RIQUALIFICAZIONE AREA EX ACETIFICIO VENTURI

INTEGRAZIONI ALLA RELAZIONE PREVISIONALE
DI CLIMA/IMPATTO ACUSTICO

DOCUMENTAZIONE PREVISIONALE DI CLIMA ED IMPATTO ACUSTICO

IN RISPOSTA ALLE RICHIESTE DI CONFERENZA DEI SERVIZI DEL 19/01/2017

Proposta di riclassificazione d'area ampia

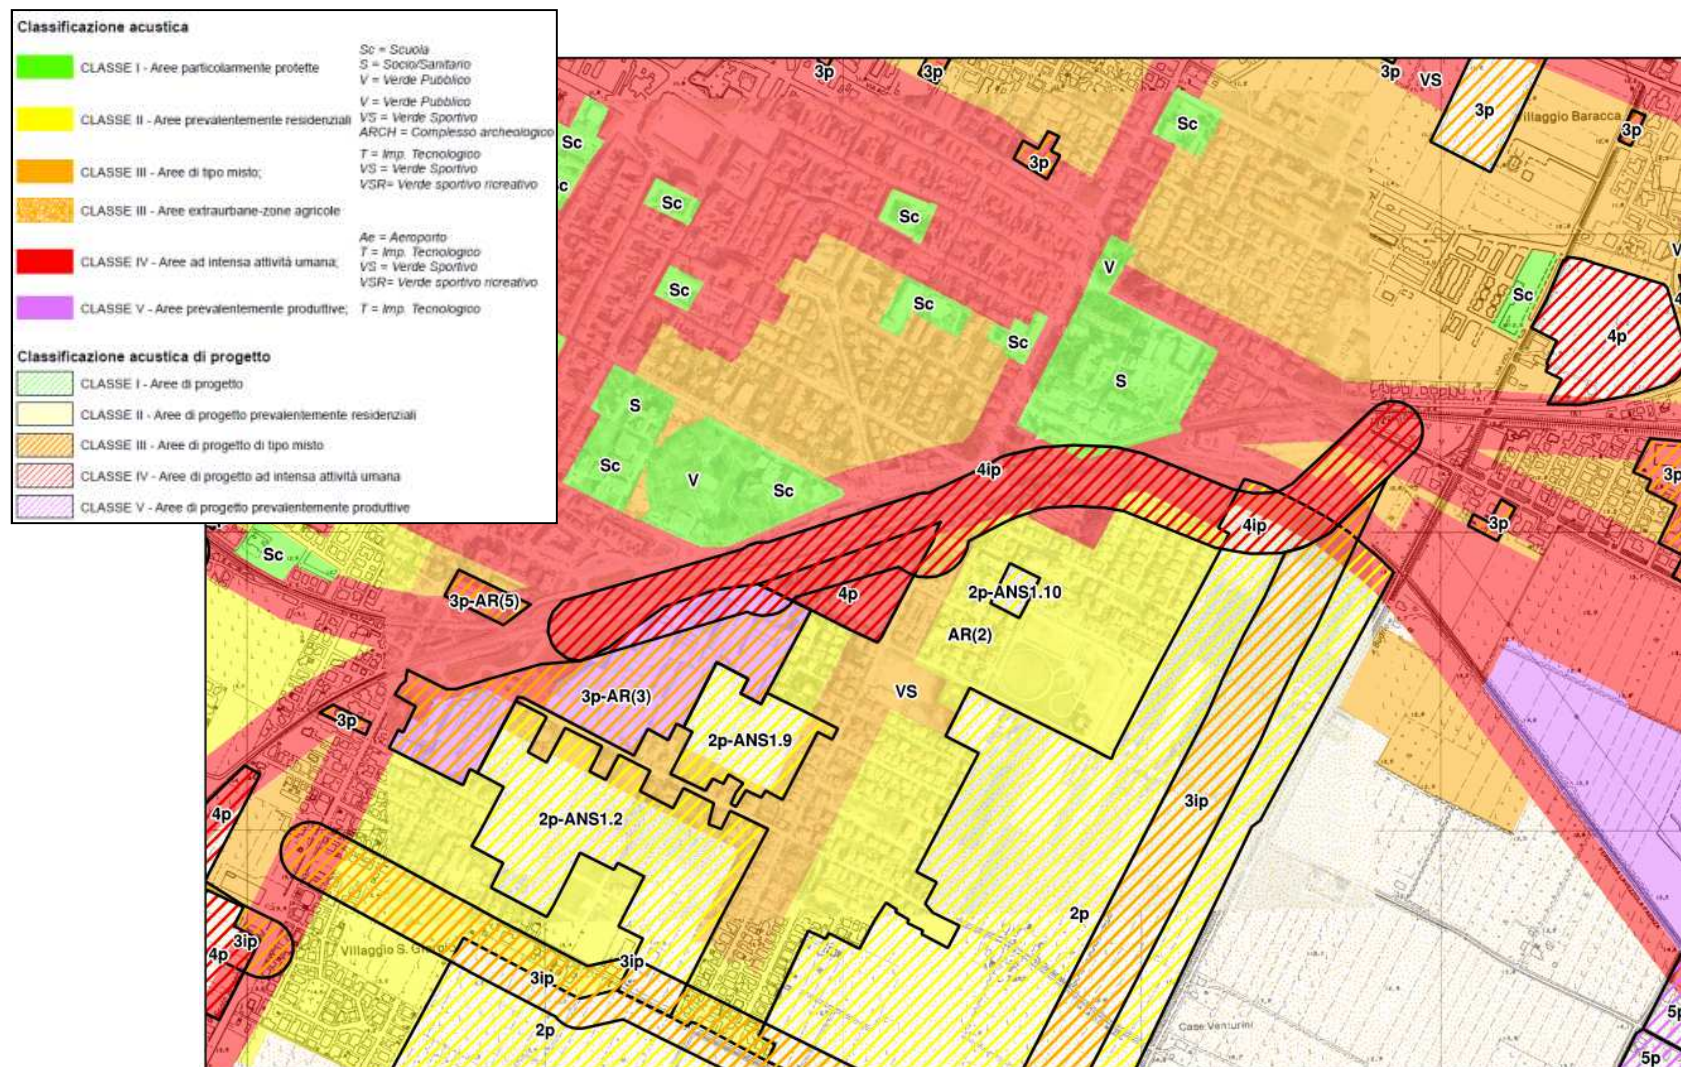
1. data evidenza, in opportuna cartografia delle fasce di prospicienza e pertinenza stradale relative alla via Taglioni e alla nuova rotonda all'intersezione di via Taglioni con via Piano Caricatore.

Via Taglioni presenterà pertanto una propria **fascia di propinquinanza di IV classe che si estende per 50m per lato**, a partire dal ciglio stradale, seguendo come inviluppo sia la sede stradale vera e propria che la rotonda.

Riportiamo nella pagina seguente la tavola di classificazione acustica relativa allo scenario di progetto dove si è corretto il disegno della fascia di propinquinanza/pertinenza dei 50m (dimensione definita dalla DGR 2053/2001, in materia di classificazione acustica del territorio), inserendo anche l'ingombro delle rotonde, inizialmente non rappresentate.

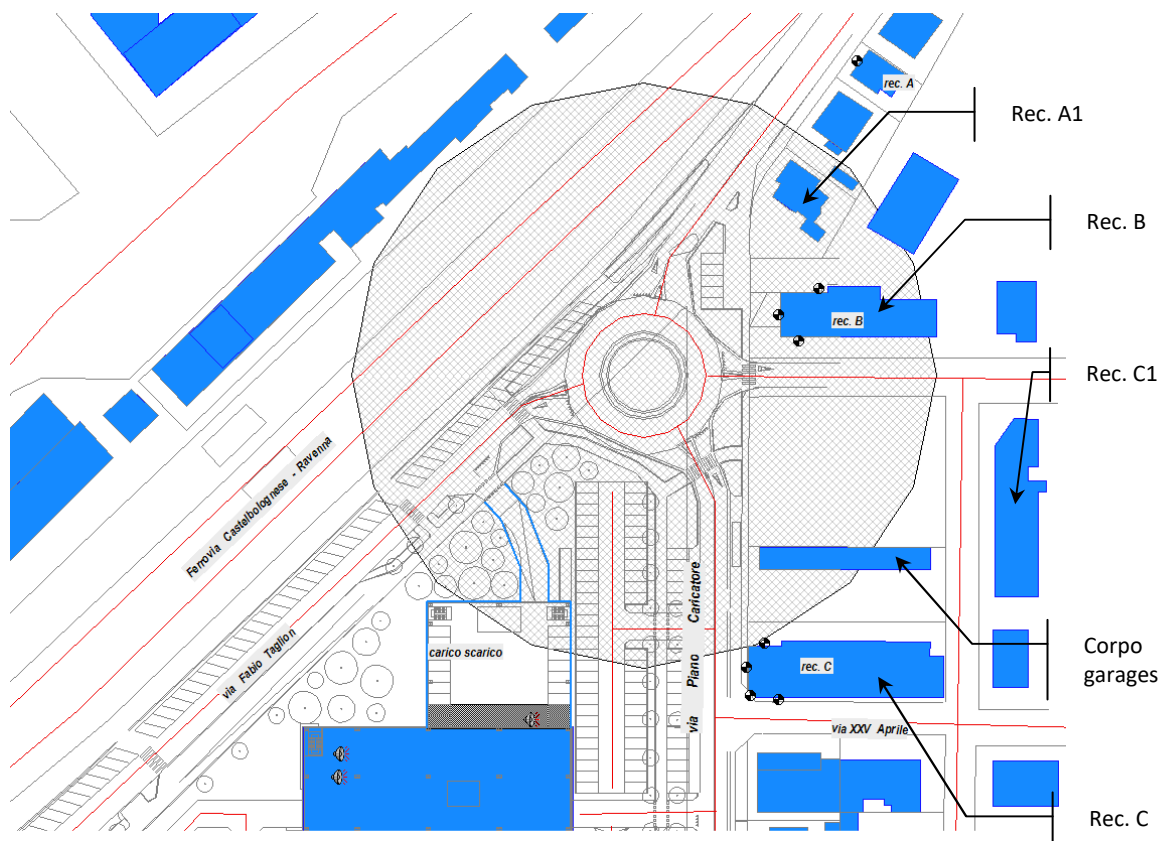
3. implementata la valutazione di impatto acustico della nuova rotonda per la verifica del rispetto dei limiti acustici a tutti i ricettori presenti all'interno e all'esterno della fascia di prospicienza/pertinenza stradale.

La relazione acustica generale aveva analizzato l'impatto della nuova rotonda, in qualità di parte del progetto generale di riqualificazione dell'ex acetificio. Si rimanda quindi alla relazione acustica generale, per la descrizione dei flussi di traffico e delle impostazioni generali di calcolo utilizzate per la modellazione sia degli scenari di stato di fatto che di stato di progetto.

Lo studio acustico che stiamo integrando aveva analizzato l'impatto della rotonda sul frontista più prossimo, individuato nel bersaglio "B"; ulteriormente, se ne era verificato l'impatto sul bersaglio C; anche se immediatamente esterno all'area dei 50m, in ragione dell'elevata altezza dell'edificio.

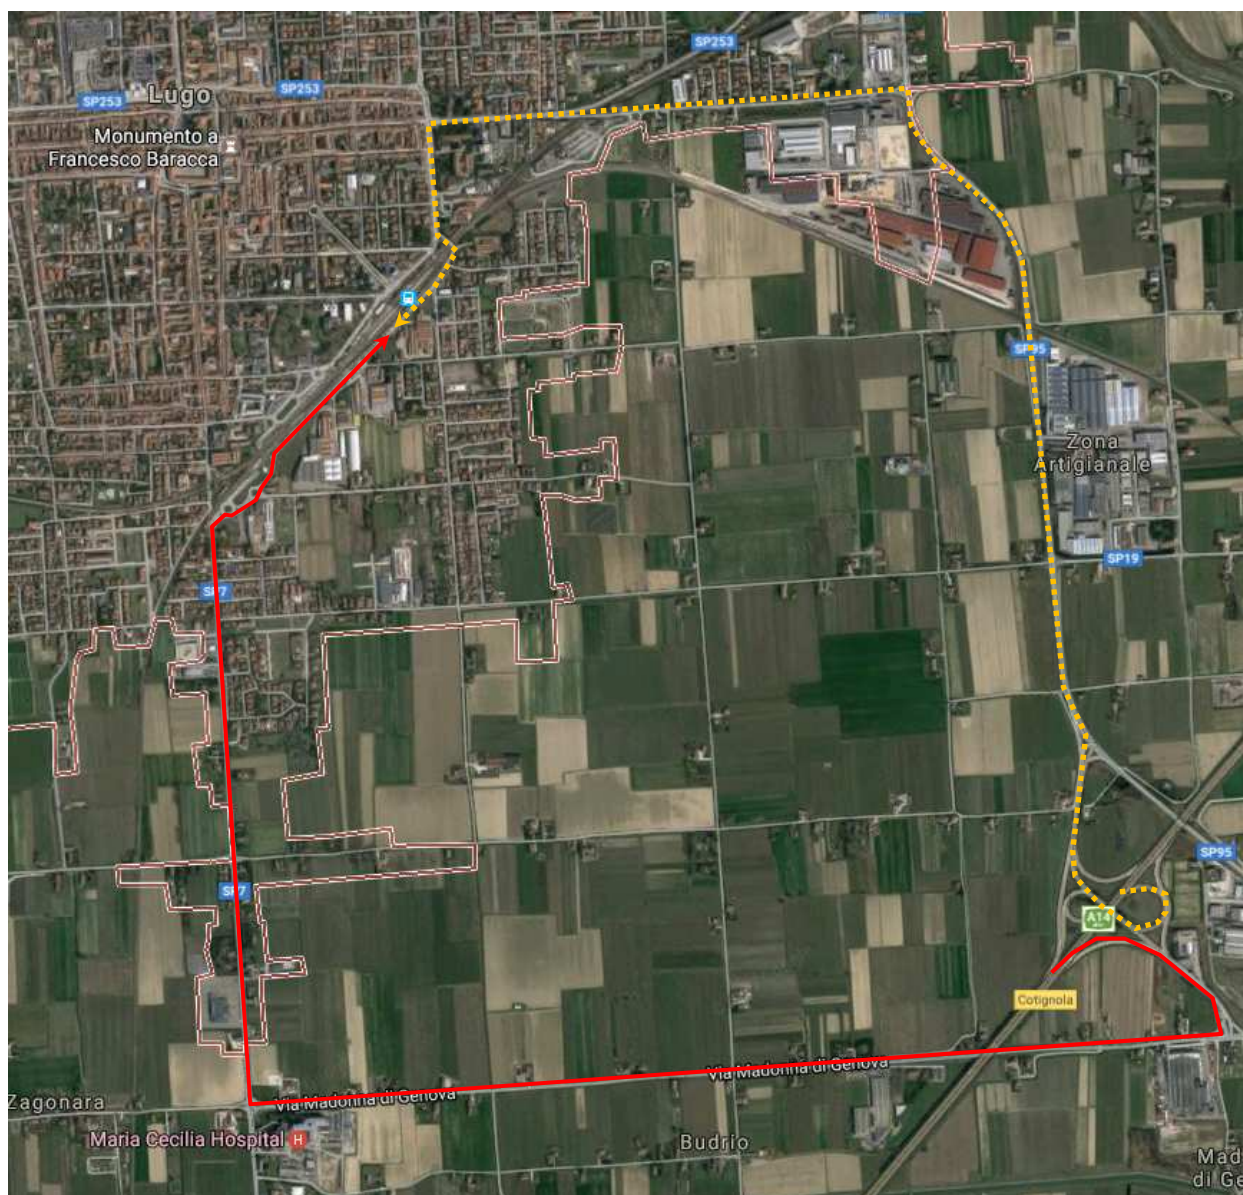
a. Supermercato: dovrà essere fornita planimetria quotata con la collocazione delle sorgenti impiantistiche e planimetria indicante il percorso di accesso, movimentazione dei mezzi pesanti per il carico/scarico, i punti delle baie di scarico per le varie tipologie di merci, gli orari previsti per gli scarichi, l'area di sosta per i mezzi pesanti in attesa allo scarico, specificando se interna o esterna al piazzale circondato dal muretto; dovrà inoltre essere maggiormente dettagliato l'apporto acustico delle operazioni di manovra e carico/scarico, simulando una operazione che preveda la tipologia del mezzo più impattante con tutte le sorgenti accese (motore, impianto refrigerante, nella posizione più sfavorevole, collocato sopra la cabina del camion), fornendo le sezioni del modello di propagazione.

In quanto alle percorrenze dei mezzi, in ottica di minimizzazione degli impatti, oltre che di fruibilità della rete stradale disponibile, assunto che i mezzi provengono dall'Autostrada, si indirizzeranno gli stessi verso l'uscita di Cotignola, per accedere al nuovo Centro Commerciale da via Felisio, fruendo quindi del nuovo sistema viario realizzato con il sottopasso ferroviario, e non dalla Provinciale Cotignola, evitando per altro il già gravato passaggio a livello di via Piano Caricatore.

Percorrenza mezzi da Autostrada a Centro Commerciale: il percorso ottimale è quello rosso, mentre è da evitare la percorrenza indicata dalla linea gialla tratteggiata.

La baia di carico (qui meglio definibile come “punto di conferimento”, essendo a raso e non rialzata, evitando così la necessità di operare con carrelli elevatori o altri mezzi simili) sarà unica, per le diverse tipologie di merci, per le quali si prevede lo smistamento all'interno della struttura commerciale, presso le dedicate aree magazzino, pertanto senza impatti in esterno.

L'area di sosta per i mezzi in attesa di scaricare è interna: i mezzi entrano in area dedicata e fanno manovra in attesa degli addetti allo scarico delle merci; una volta posizionato il mezzo presso la baia di carico la sosta avverrà rigorosamente a motore spento ed anche i compressori dei motori frigoriferi resteranno spenti, essendosi previste delle prese elettriche dedicate per il mantenimento in temperatura del mezzo durante le attività di conferimento.

Mappe di calcolo in sezione, per il periodo diurno (in alto) e notturno (in basso), rappresentative dell'indotto da carico/scarico, impianti e parcheggi

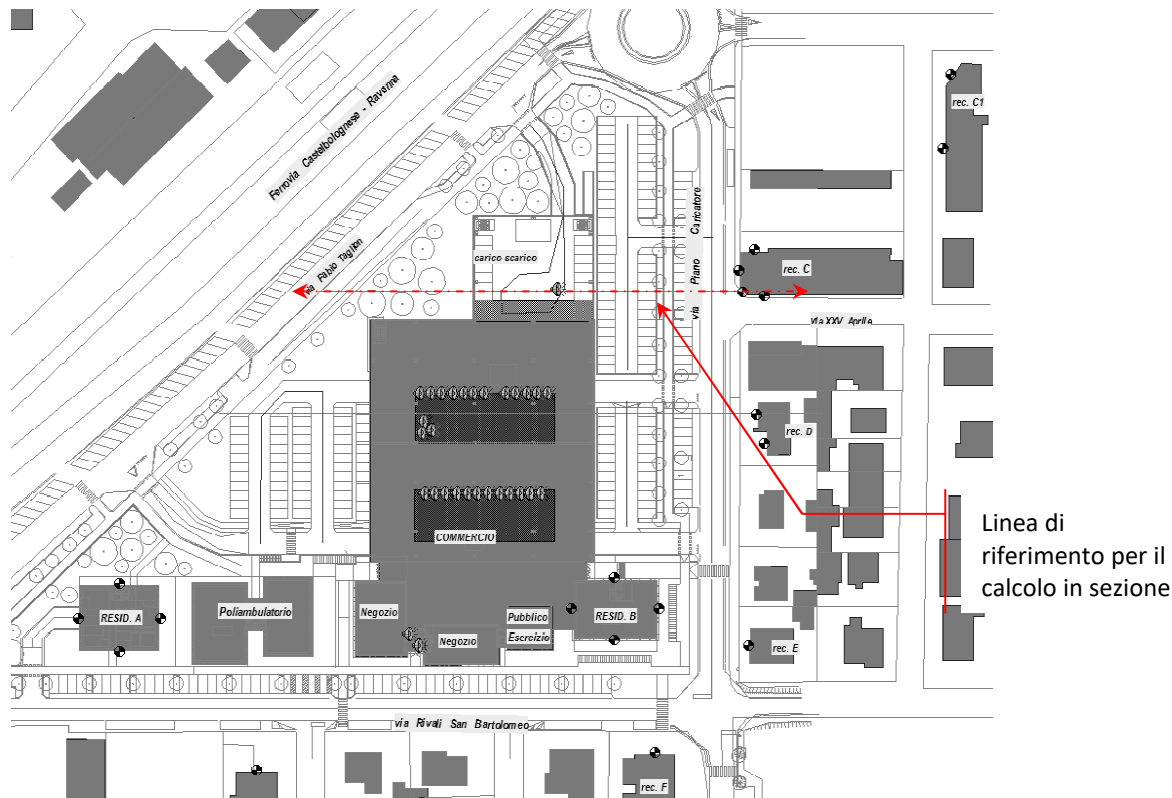
Il quesito ARPA richiama inoltre la volontà di simulare la condizione di potenziale massimo impatto, quando cioè sono accesi sia il motore del mezzo che il compressore frigo (condizione comunque escludibile a priori, anche se da valutarsi a titolo di cautela, stando agli assunti riportati poco sopra a riguardo e di cui si fa garante il gestore della struttura commerciale).

Vediamo dunque di seguito una mappa acustica in sezione, a rappresentazione della condizione di potenziale massimo impatto da sorgenti fisse: impianti esterni, parcheggi pertinenziali e carico-scarico:

Copertura galleria. Posizionamento impianti a servizio della palazzina Welfare

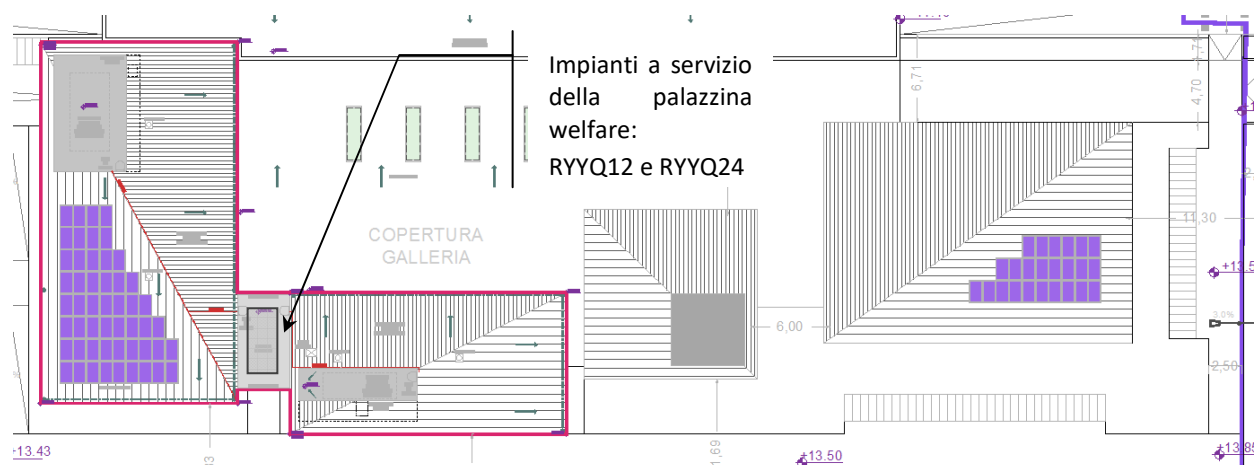
b. Singole unità commerciali in galleria e poliambulatorio: si ritiene necessario fornire fin da ora descrizione, dislocazione, rappresentata in planimetria quotata, e caratterizzazione acustica delle sorgenti sonore a servizio tali attività, al fine di definire la compatibilità acustica dell'intero complesso nel suo insieme. La verifica dell'impatto acustico dovrà valutare i contributi complessivamente di tutte le sorgenti presenti e studiarne la collocazione meno impattante.

- Le macchine a servizio della palazzina welfare mantengono la collocazione già individuata nella relazione precedente e cioè in copertura al vano scale.

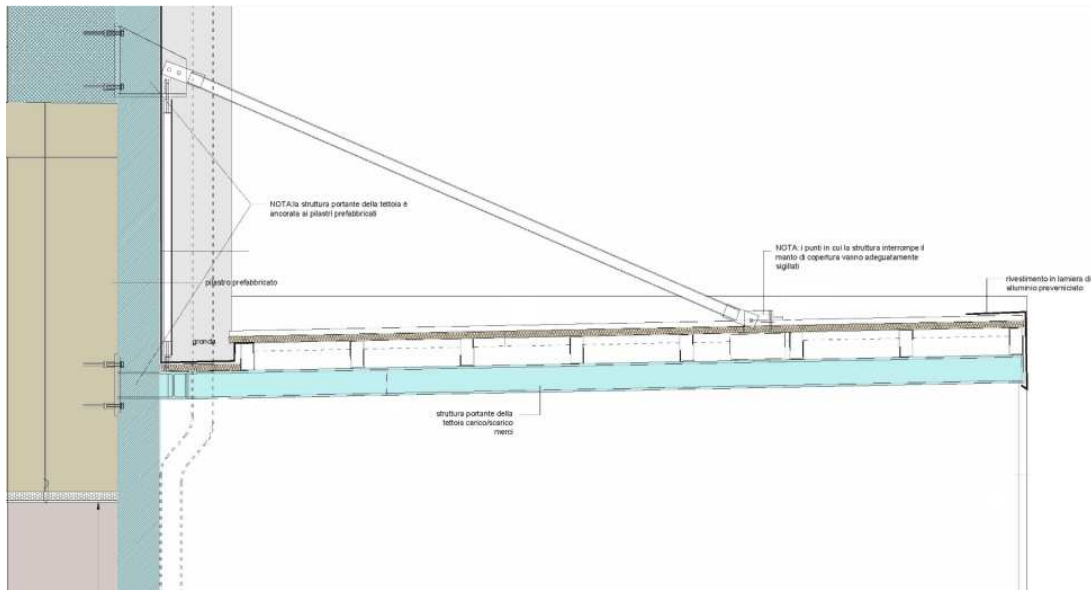
d. Opere di mitigazione acustica: dovrà essere riportato l'esatto dimensionamento e le caratteristiche tecniche di fono assorbimento e fono isolamento della schermatura e della tettoia poste a protezione della propagazione del rumore del carico/scarico;

Di seguito, la sezione rappresentante lo schema realizzativo della tettoia.

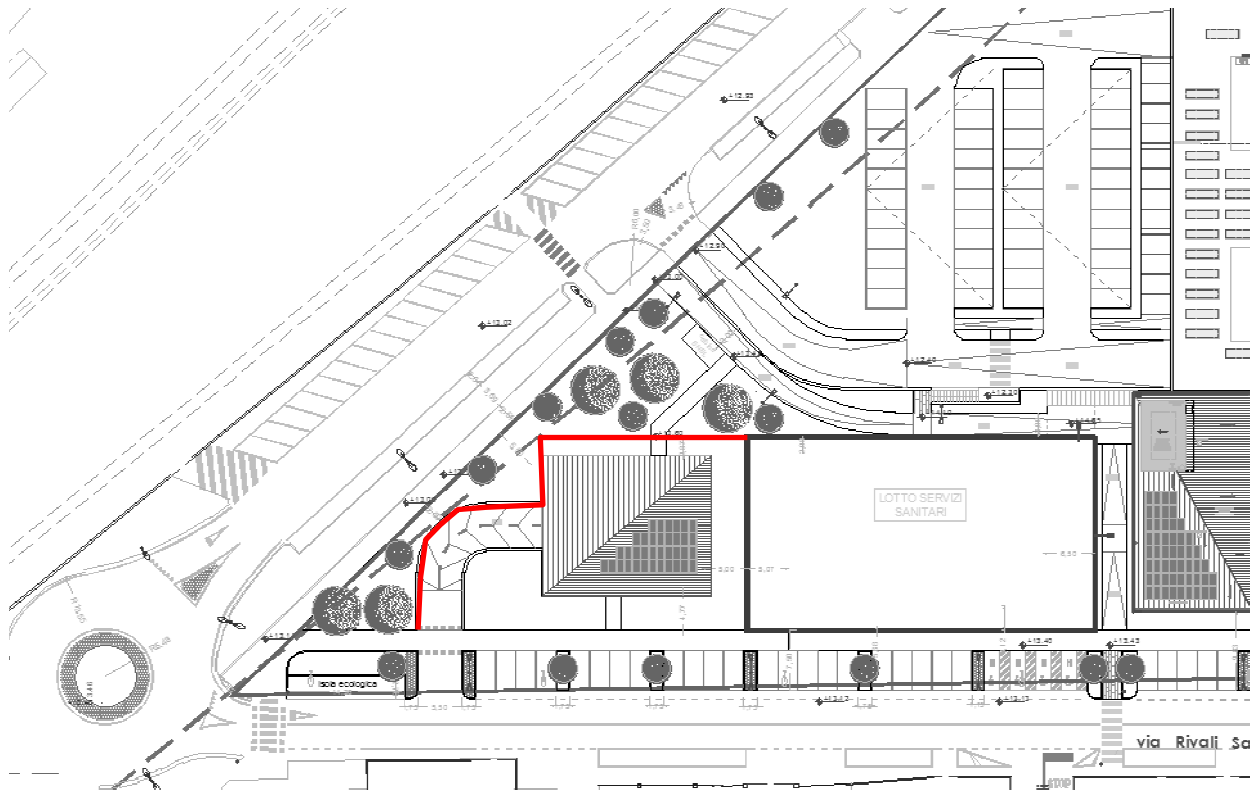
Ricettori di progetto – In merito al muretto in via Taglioni per la protezione dello spazio fruibile esterno dei ricettori di progetto, si richiede di verificare l'altezza del muretto per la protezione della fruibilità esterna dei residenti ad altezza persona, con analisi acustica di dettaglio che comprenda i prospetti verticali del modello di simulazione acustica.

Tale verifica deve invece essere annullata, bypassando così la presente richiesta di integrazione, per via di un errore materiale nella precedente trattazione di lavoro: l'area che veniva considerata come pertinenziale dell'edificio è infatti parte degli standard pubblici e l'edificio in oggetto non presenta alcuna pertinenza esterna (il verde indicato in mappa è verde pubblico), a parte la rampa carrabile di accesso ai garages, così da rendere non necessaria la mitigazione lungo strada, avendo dimostrato la rispondenza normativa dei livelli d'impatto in facciata all'edificio, per altro con buoni margini, rispetto al limite di legge.

Nell'immagine seguente la linea rossa demarca il limite dell'area privata: leggendo le mappe di simulazione relative allo scenario di progetto senza muretto appare evidente che i superamenti residui, rispetto al limite della III classe, sono da riferirsi alle sole aree pubbliche esterne, ove per altro vige l'assegnazione della IV classe acustica, che appare quindi rispettata.
